改善箇所説明図

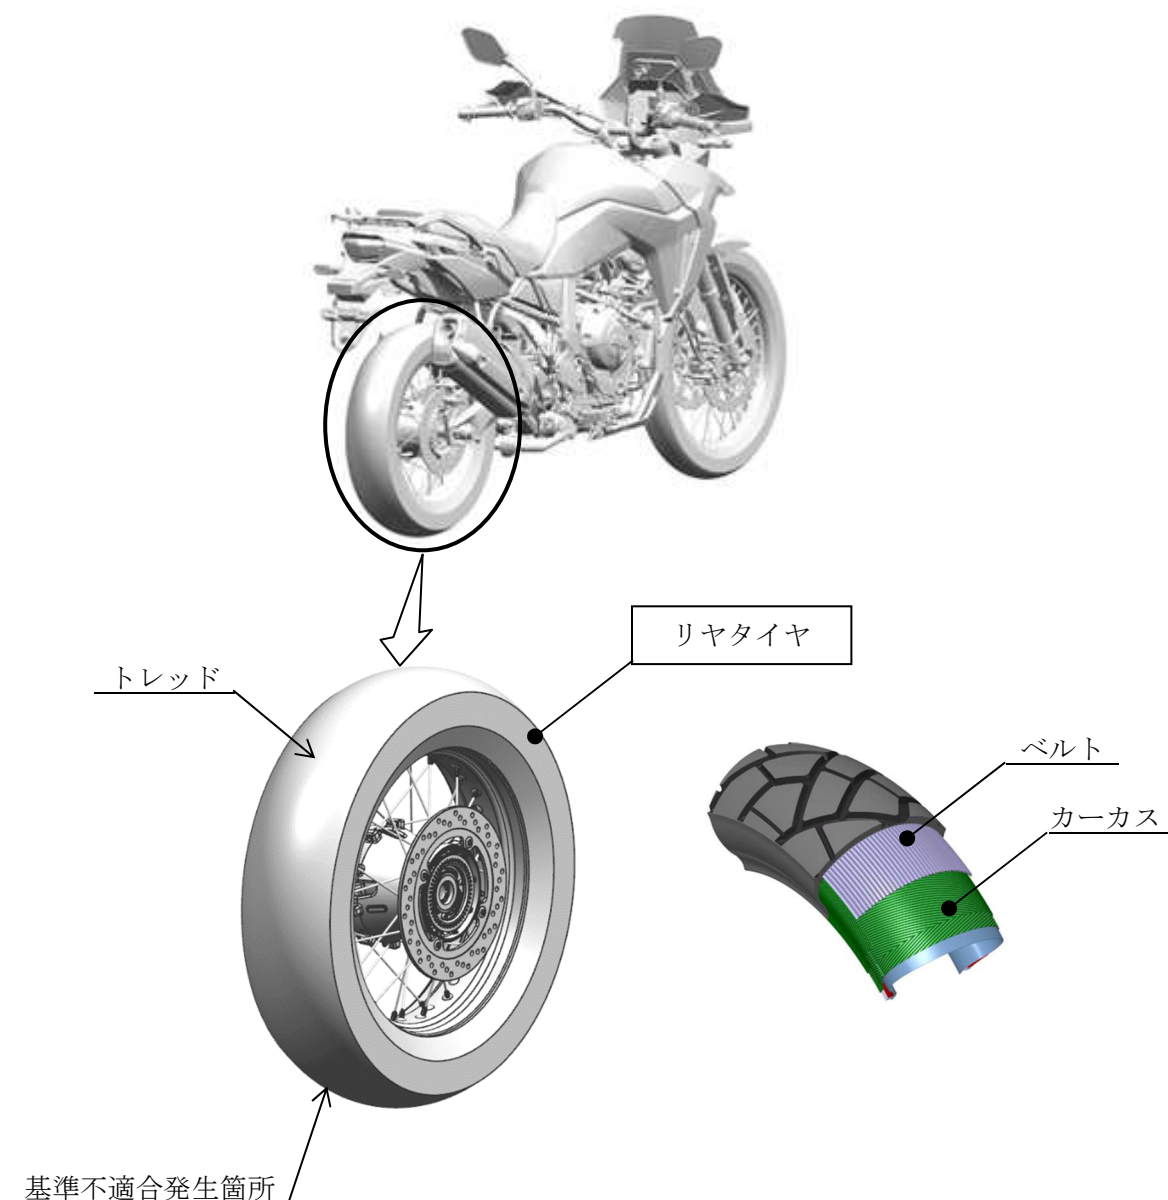
リヤタイヤにおいて、製造時のバラツキで、内部のベルトとカーカス間のゴムが薄くなるものがある。そのため、内部のベルトとカーカスが剥離し、トレッド部に亀裂や変形が生じることで異常振動が発生し、そのまま使用を続けると最悪の場合、トレッド部が剥離して走行安定性を損なうおそれがある。

全車両、リヤタイヤを対策品と交換する。

識別：車わくの車台番号打刻付近に緑色のシールを貼付する。
